玄海原子力発電所3号炉 高経年化技術評価に係るヒアリング
コメント反映整理表＜絶縁低下＞

資料4－2

2023年10月11日 九州電力㈱

玄海原子力発電所 3 号炉
高経年化技術評価
(電気・計装品の絶縁低下)

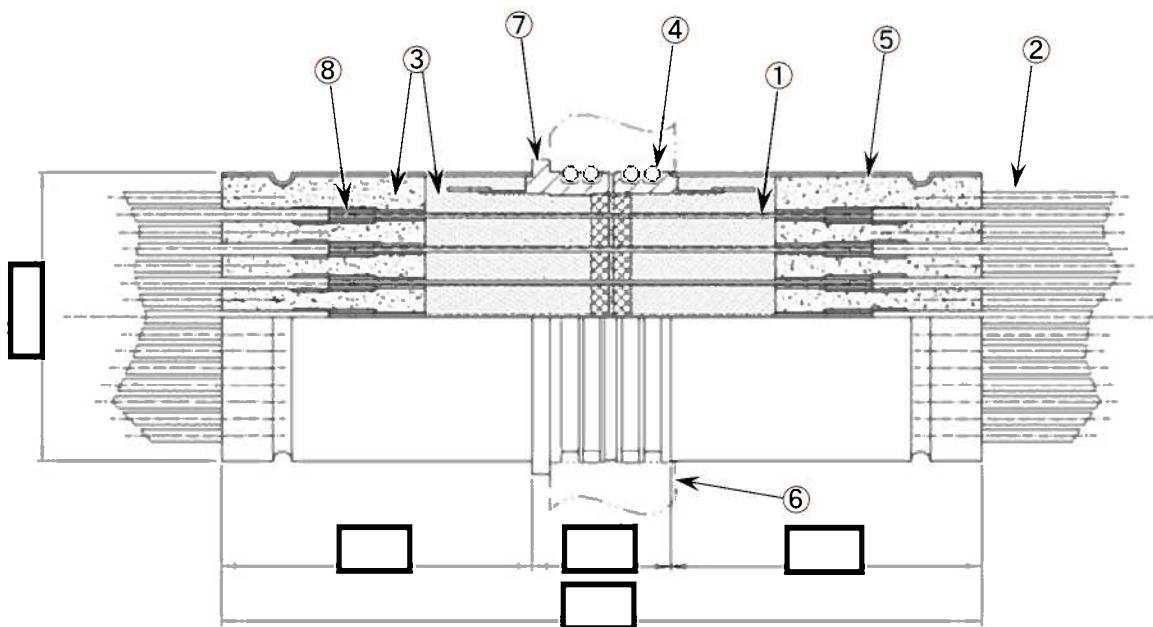
No	日付	資料名	該当ページ	コメント内容	コメント対応	回答日	完了日
21	2023年9月25日	高経年化技術評価書別冊 (容器)	—	ホッティング材については、「ホッティング材として使用しているエポキシ樹脂は有機物であり、熱及び放射線により経年劣化が進行し、接着力の低下により気密性が低下した場合、湿気が電気ヘネレーション内部に侵入し、絶縁性能の低下を起こす可能性がある」とされている。他方で、p.4の図2.1-1より、ホッティング材は、1次ホッティング部においては、銅棒間の絶縁機能を直接担っており、ホッティング材が熱及び放射線により経年劣化が進行した場合に絶縁性能の低下が起こる可能性があると考えるが、(接着力の観点のみに着目し)このことが評価書で記載されていない理由を説明すること。仮にこのことが評価において考慮されている場合は、それが分かるように評価書に記載すること。	ホッティング材の経年劣化による銅棒間等の絶縁機能低下は、評価上考慮しているため、評価書p.6の記載を以下のとおり修正する。また、他頁の該当部についても同様に修正する。 「(1)外部リード、ホッティング材及びOリングの経年劣化による絶縁低下 (中略) ホッティング材として使用しているエポキシ樹脂は有機物であり、熱及び放射線により経年劣化が進行した場合、絶縁性能の低下を起こす可能性がある。また、同様に経年劣化が進行し、接着力の低下により気密性が低下した場合、湿気が電気ヘネレーション内部に侵入し、絶縁性能の低下を起こす可能性があることから、経年劣化に対する評価が必要である。」

玄海 3号炉 LV型モジュール構造図（三菱電線製）

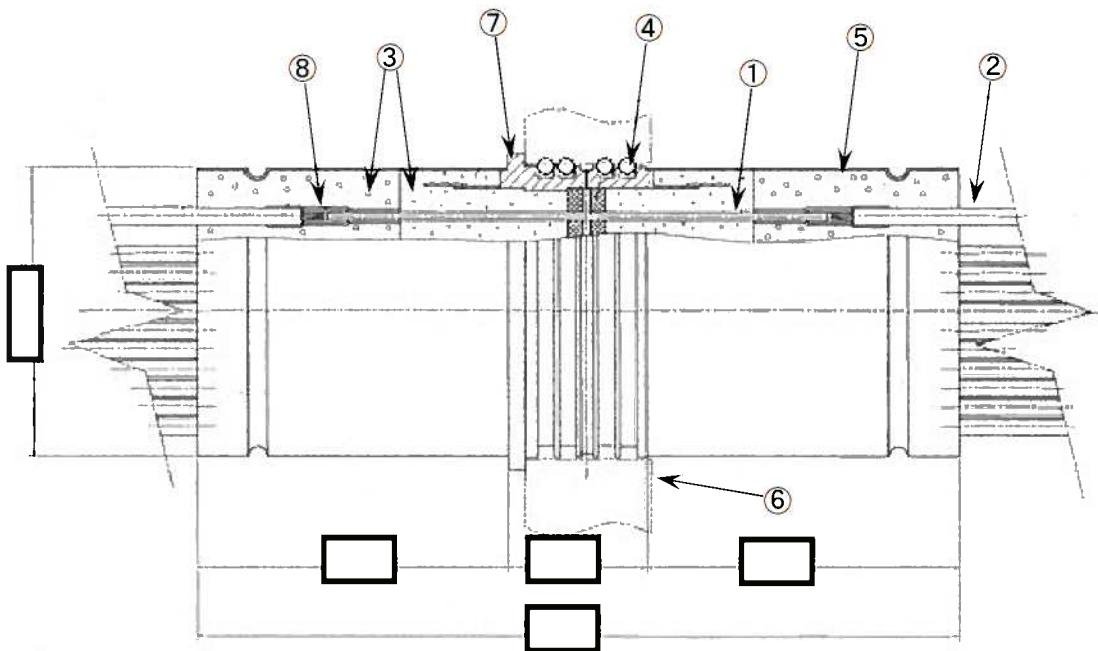
19	2023年9月25日	補足説明資料 (絶縁低下)	8-1	以下についての説明を補足説明資料に追加すること。 ①評価書p.2の表1-1に記載の機器名称 ②試験に供試したヘネトレーションモジュールがどの組み合わせ(製造メーカ、外部リード)に該当するか ③事故時機能要求の有無 ④②の試験に代表として供試したヘネトレーションモジュールの組み合わせが、「ボッティングザイ及びオーリングの気密性低下による絶縁低下」において、他の組み合わせの評価にも適用できることの考え方。 ※①②③については、審査に当たり、38台設置しているとしているLVモジュールについて、どの製造メーカーのどの仕様のモジュールがどのような用途に使われていて、どのモジュールが設計基準事故時又は重大事故等時において電気的な機能要求があり、この評価のために代表としてどの仕様のヘネトレーションモジュールが試験に供試されたのか確認したい。補足説明資料の表を拡充しての説明が難しければその他の資料の提示でも差し支えない。	回答資料「玄海3号炉 補足説明資料(絶縁低下)別紙8」とおり。		
20	2023年9月25日	補足説明資料 (絶縁低下)	8-1	説明において製造メーカ名が書かれており、マスキングがないが、問題ないか。	製造メーカ名は原則非公開であるが、当該部については先行プラントにて公開されており、同様の対応としている。

タイトル	電気ペネトレーションの製造メーカによる構造等の相違について
概要	電気ペネトレーションの製造メーカによる構造等の相違について以下に示す。
説明	<p>玄海 3 号炉には、三菱電線製と住友電工製のモジュラー型電気ペネトレーションが使用されているが、双方ともプラントメーカーが設計した同一の仕様で調達・製造されており、2つの製造メーカの電気ペネトレーションに設計上及び構造上（寸法含む）の相違はない。構造図を別紙 8. 添付-1) に示す。</p> <p>また、各構成部材についても相違なく、ポッティング材にはエポキシ樹脂、O リングには E P ゴムを使用している。</p> <p>外部リードについては、製造メーカと絶縁体材料の違いにより 4 種類に分類されるが、ポッティング材と外部リード（シース）の接着性は同等であり、外部リードの相違による気密性の相違はない。</p> <p>モジュール本体と外部リードの対応関係を別紙 8. 添付-2) に整理する。</p> <p style="text-align: center;">添付-1) 2つの製造メーカの電気ペネトレーションの構造図 添付-2) 玄海 3 号炉 電気ペネトレーションのモジュール本体と 外部リードの対応関係</p>
